COMUNE DI BARDOLINO
Provincia di Verona

VARIANTE PARZIALE AL
PIANO PARTICOLAREGGIATO DEI CENTRI STORICI - 2016
(Art. 20 L.R. 11/04)

RELAZIONE
comprendente le modifiche alle Tavole e alla Normativa
(aggiornata alla DGC di approvazione)

**VARIANTE PARZIALE AL PIANO PARTICOLAREGGIATO
DEI CENTRI STORICI - 2016**

Variante PPCS 2016 - Scheda n. 41
Allegato b) Stralcio Tav. 71 (pianta) **modificata**

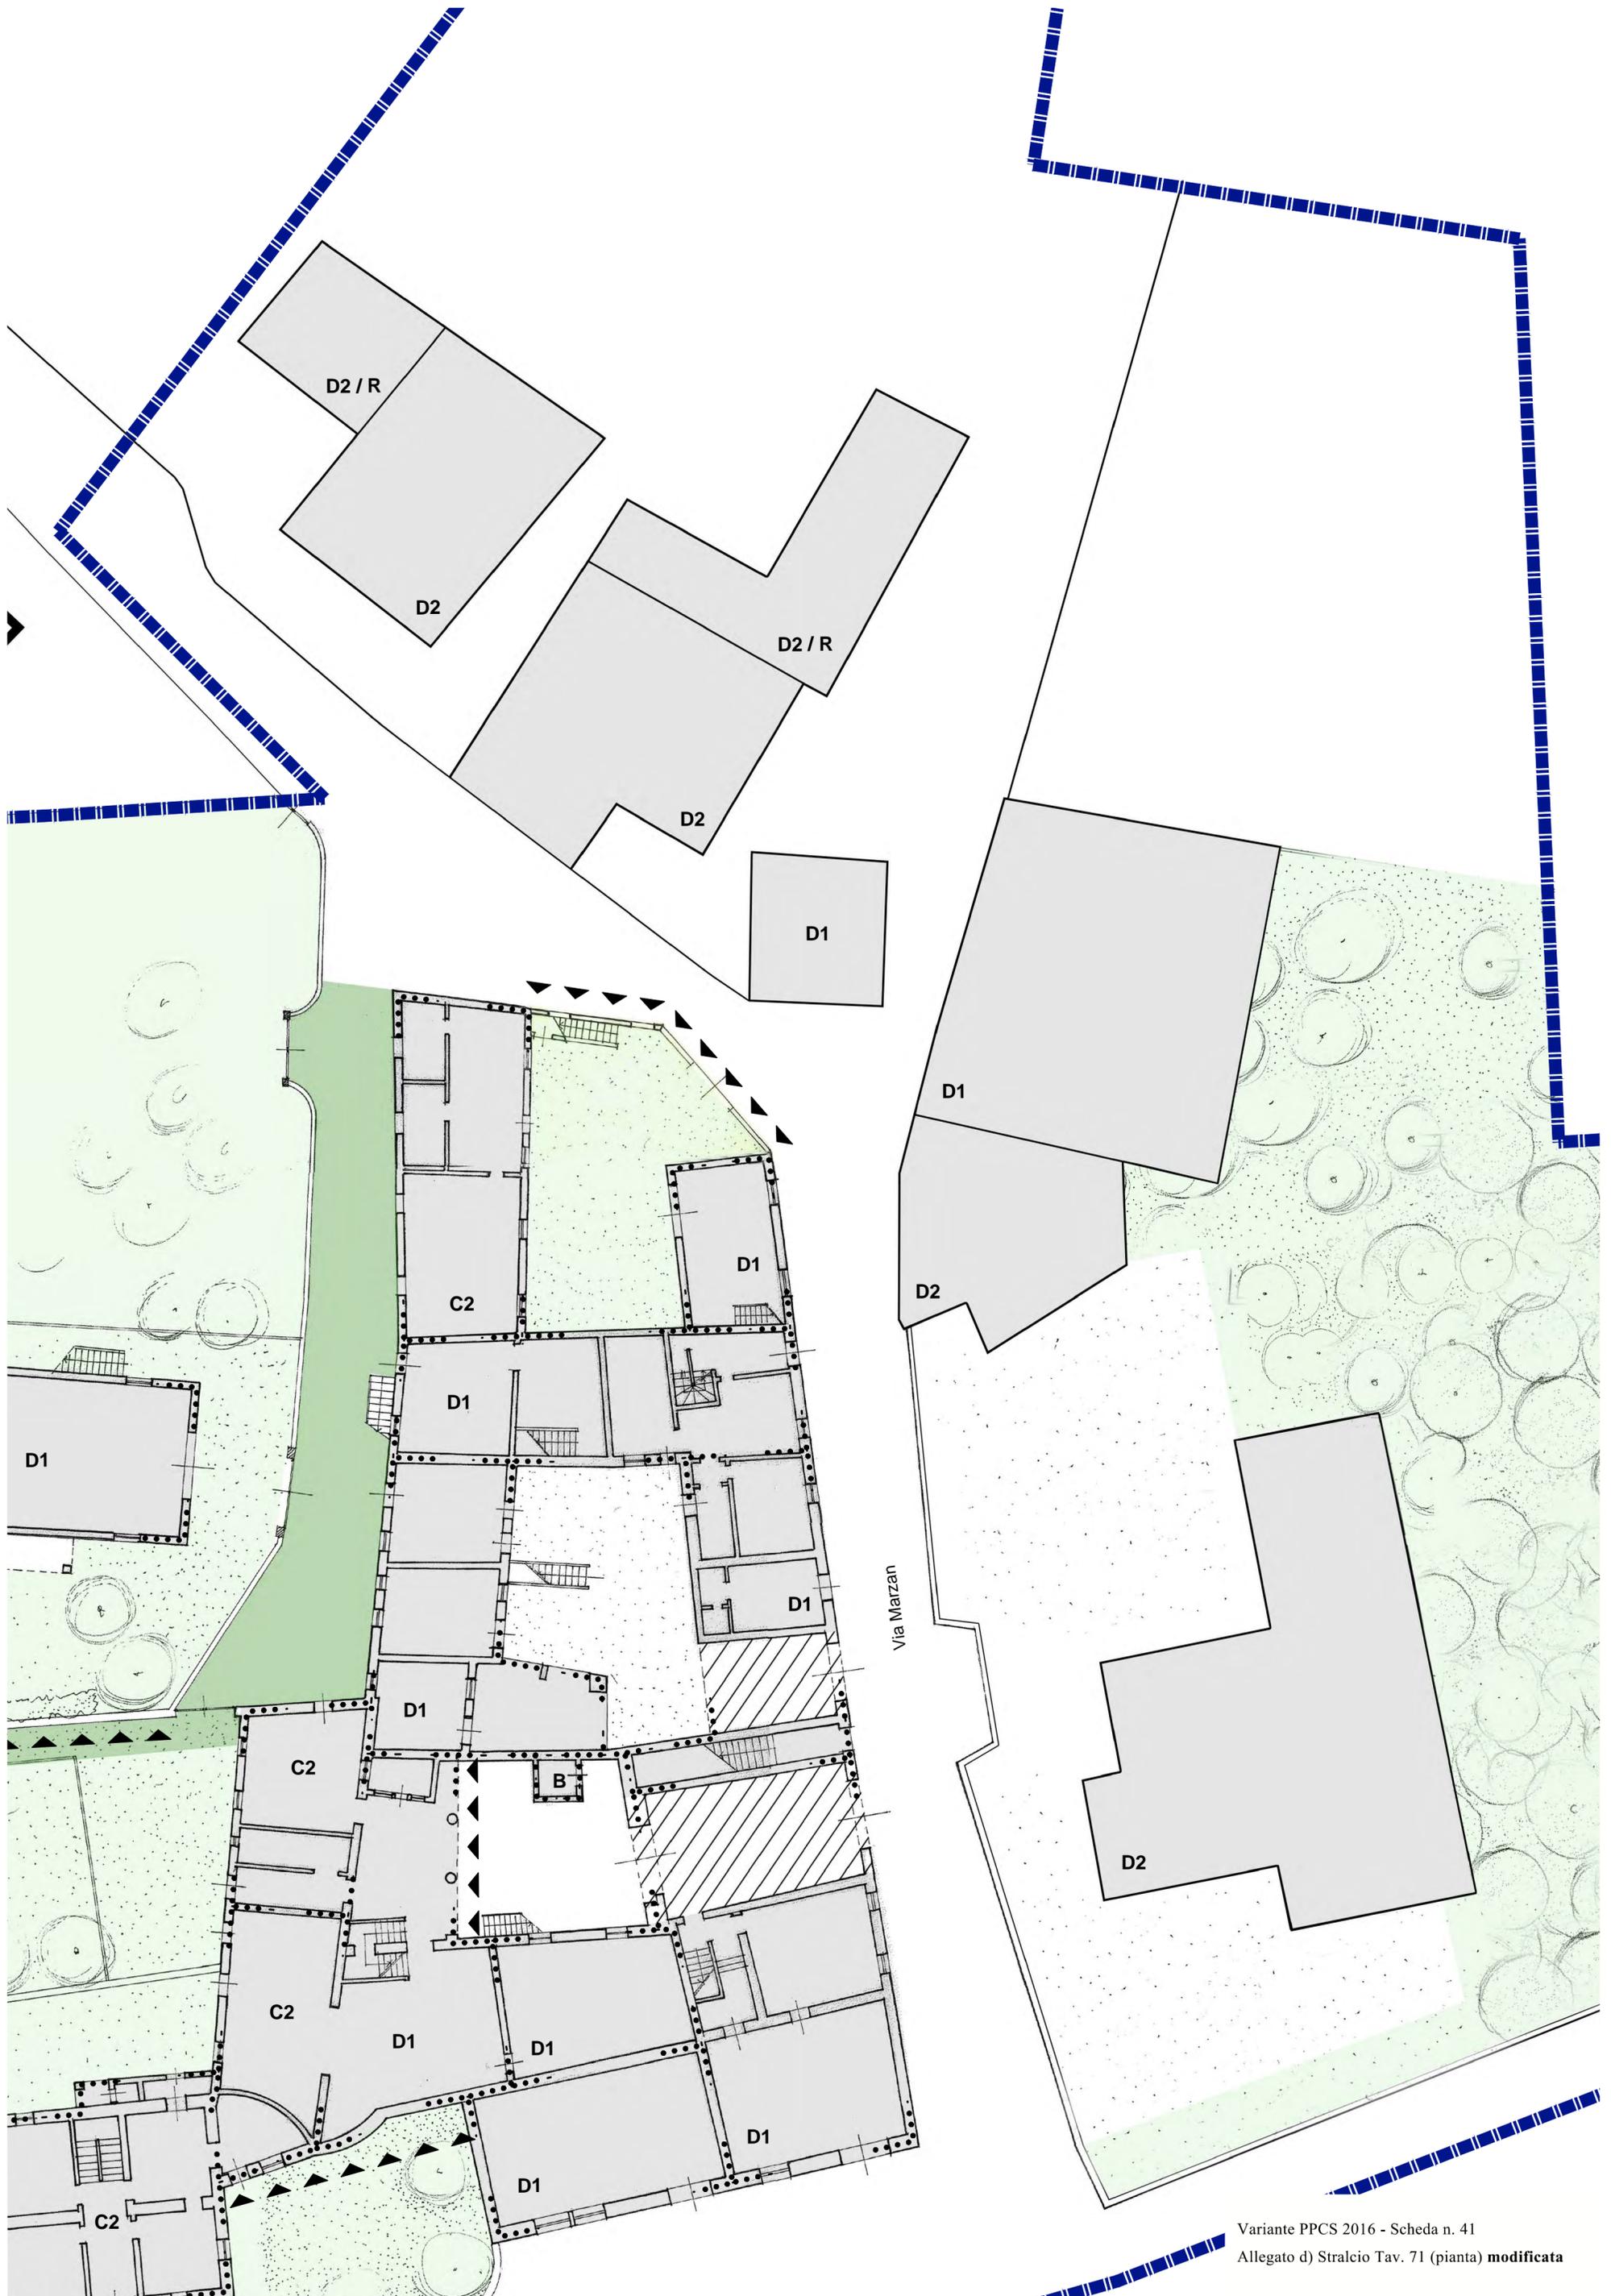
Nello stralcio a) qui allegato si ha la villetta di cui sopra con la classificazione D2 e in tratteggio l'ampliamento ammesso;

Variante PPCS 2016 - Scheda n. 42
Allegato a) Stralcio Tav. 72 (pianta) **vigente**

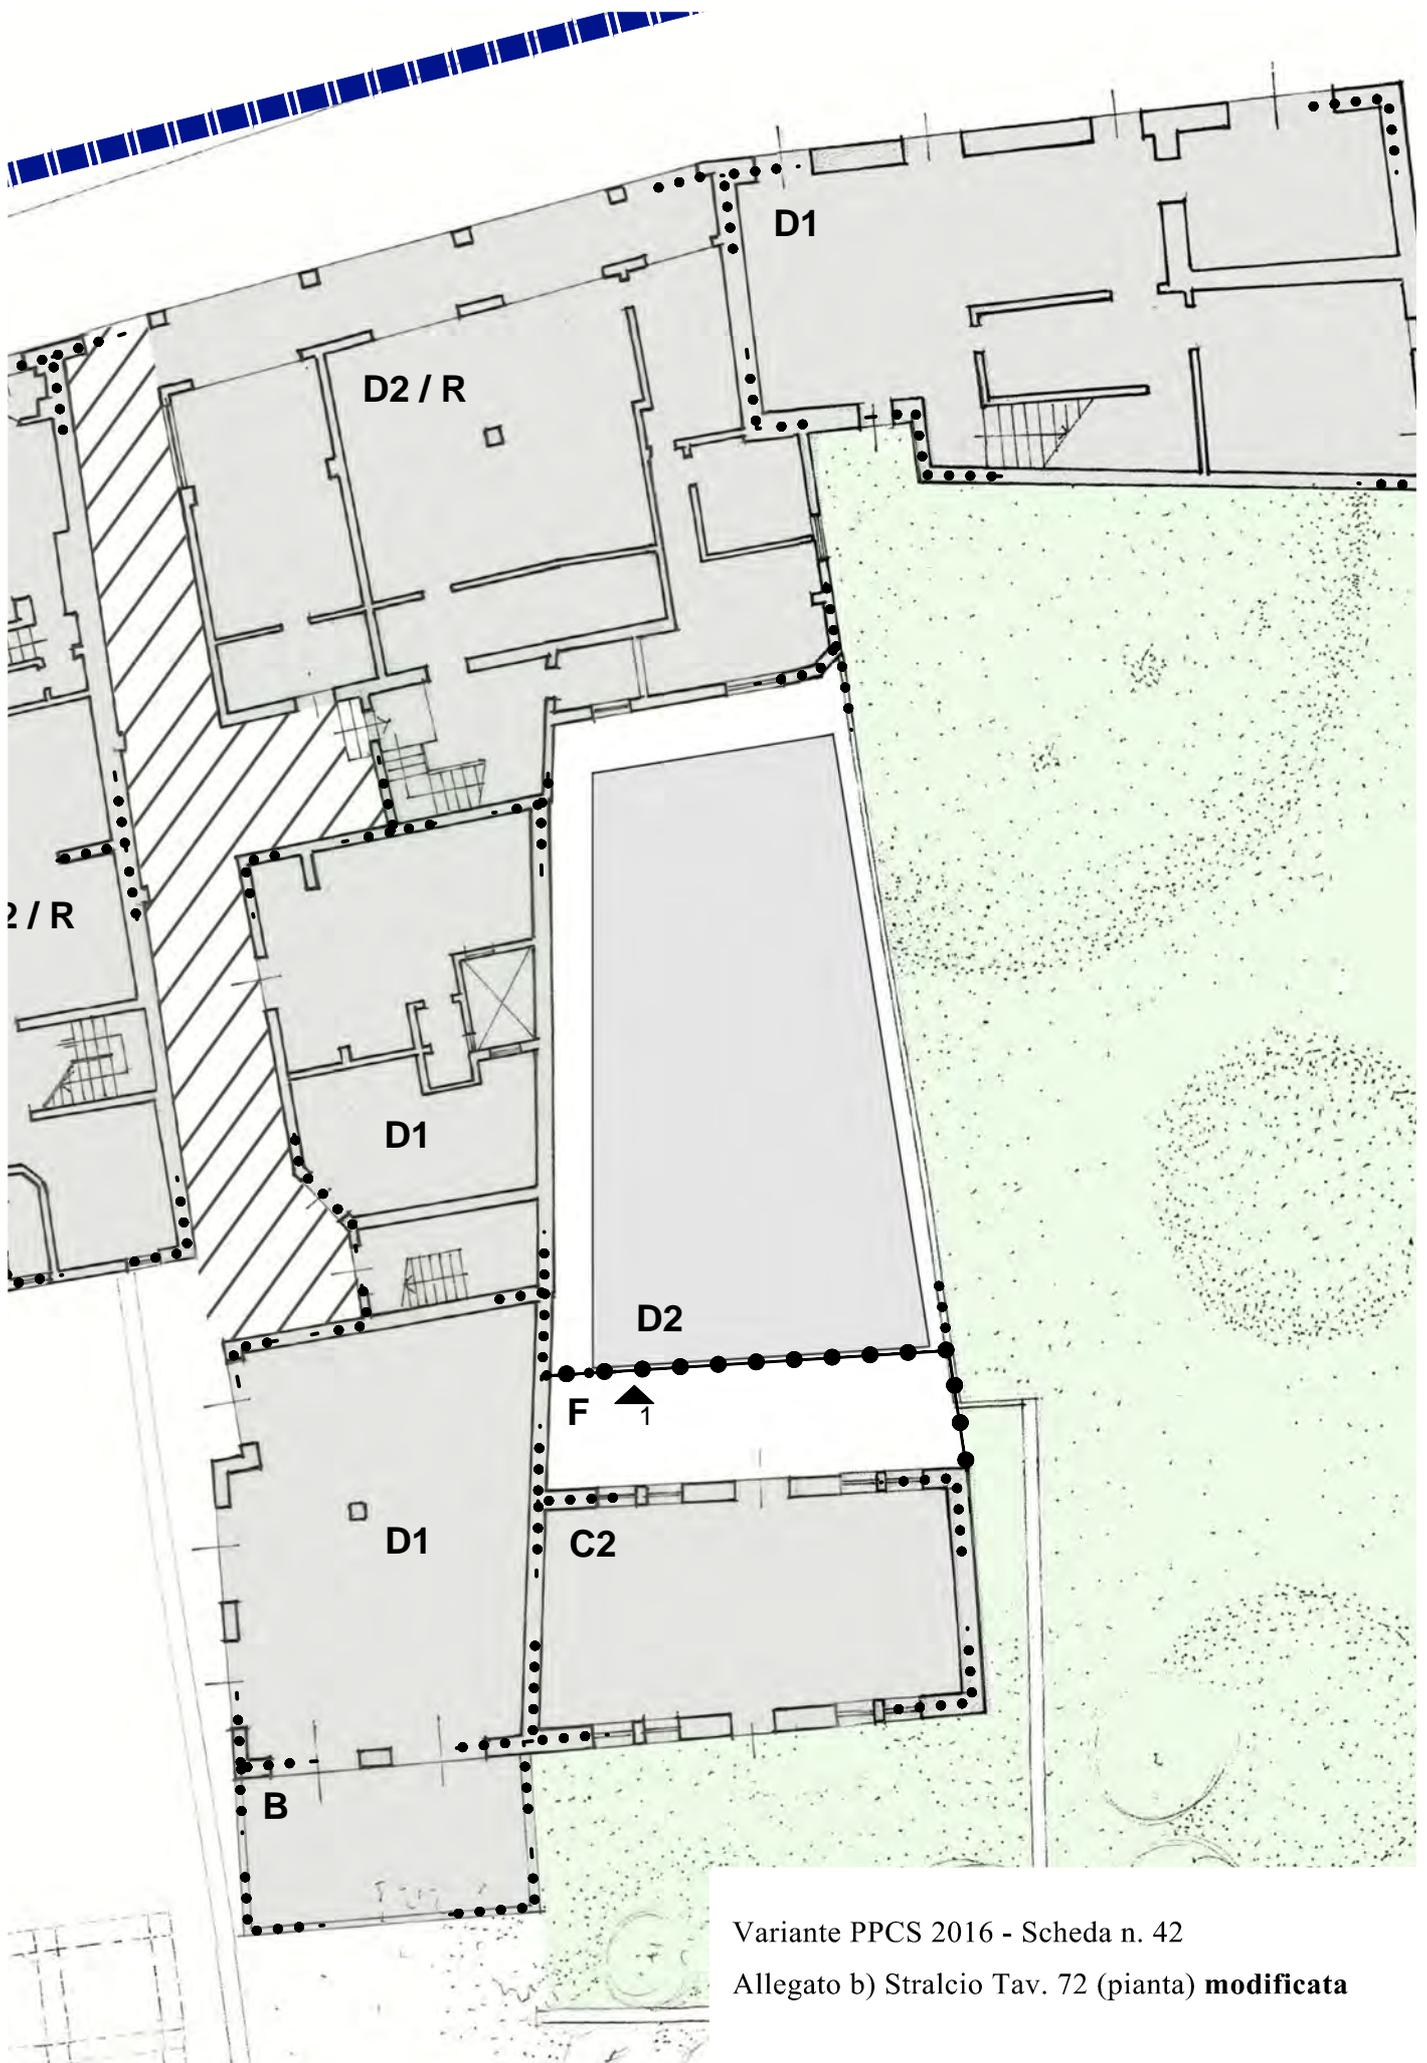
Il perimetro della zona A2 di Cisano viene prolungato verso sud fino a ricomprendere il parco. Nella Tavola 72 viene inserito uno zoom con la rappresentazione dell'intera zona così ampliata a scala 1:500. La casina al centro viene individuata e classificata con la sigla "D2" non avendo caratteristiche di particolare pregio se non il privilegio della straordinaria posizione.*
